# 改善箇所説明図

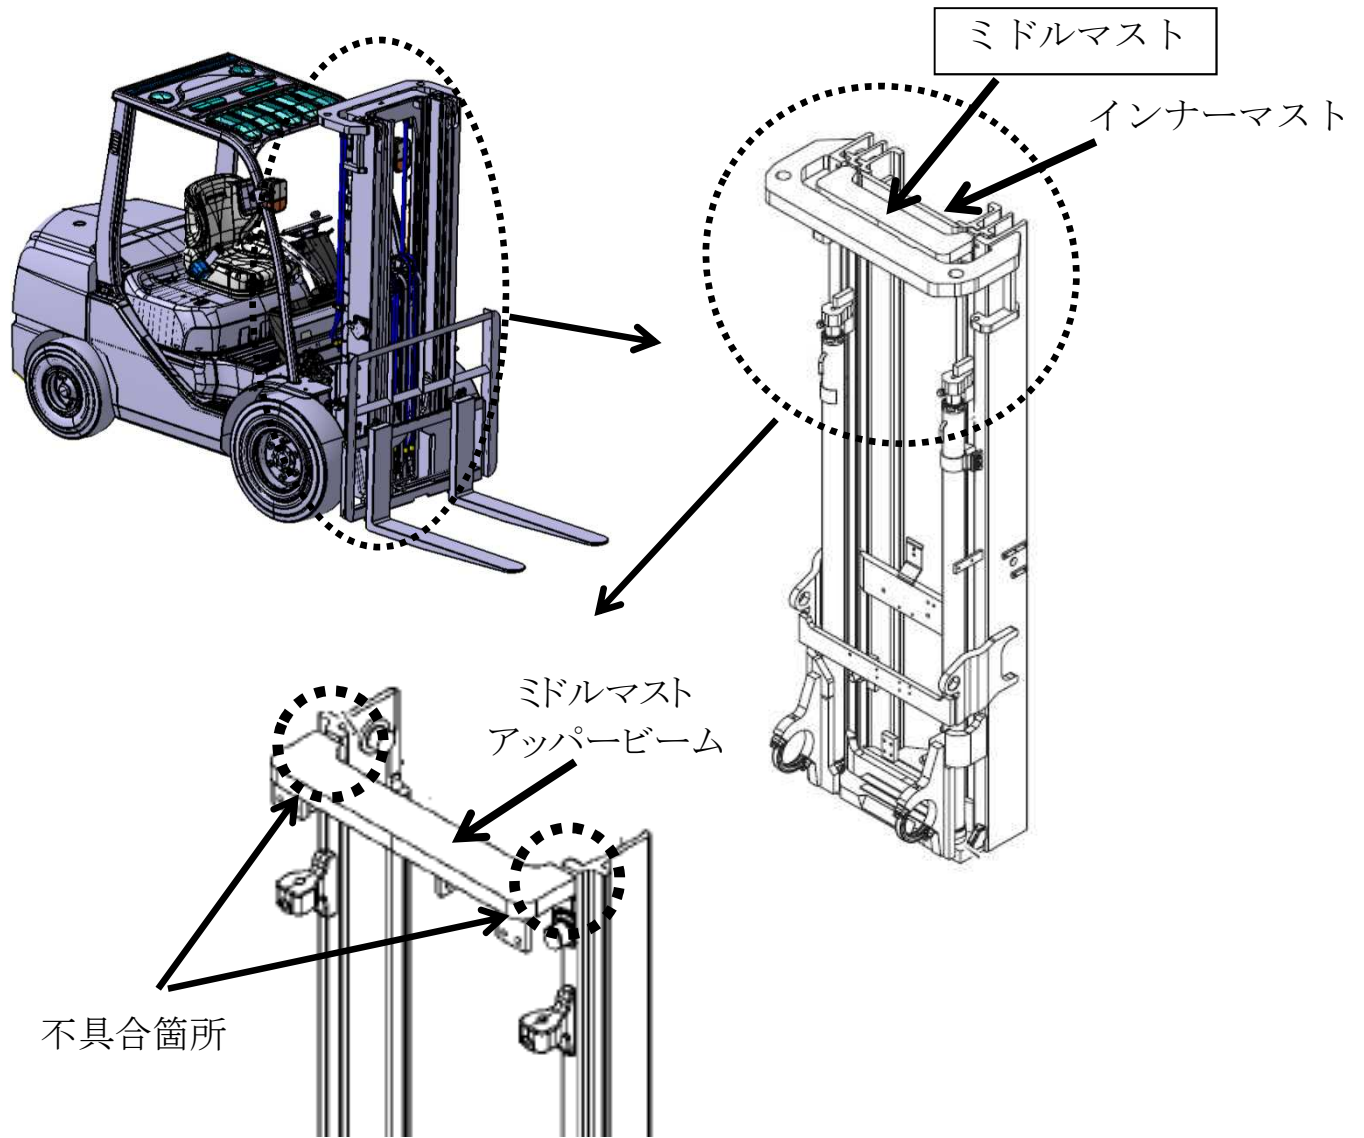
フォークリフトの荷役装置において、ミドルマストアッパービームの溶接が不適切なため、強度が不足しているものがある。そのため、当該部位への負荷の大きい荷役作業を繰り返し行くと、当該溶接部が破損し、インナーマストがミドルマストから外れ、荷役作業ができなくなるおそれがある。

全車両、ミドルマストを対策品に交換する。
